RESOLUCIÓN N° 002092 (24 SEP. 2024)

“Por la cual se resuelven unos recursos de reposición interpuestos en contra de la Resolución 1351 del 5 de julio de 2024 y se toman otras determinaciones”

Por medio de la Resolución 1351 del 5 de julio de 2024, esta Autoridad Nacional autorizó la modificación de la Licencia Ambiental otorgada mediante Resolución 1326 del 05 de agosto de 2020 (modificación 1 de la Licencia Ambiental del proyecto UPME 01 de 2013 (Soacha – Tequendama).

Figura 9 Ingreso Acc-306 a torre 306

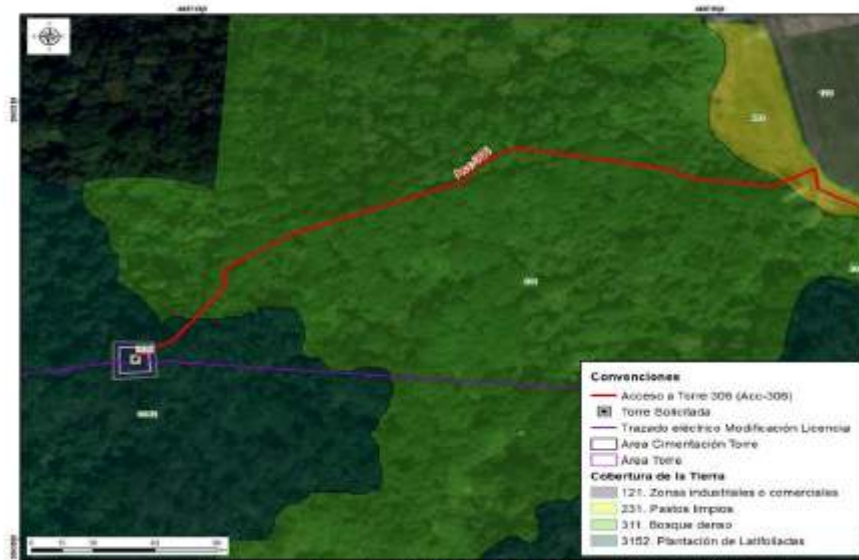
cobertura de bosque denso y de plantación latifoliadas que permite llegar al sitio de torre 306, tal y como se observa en las siguientes figuras.
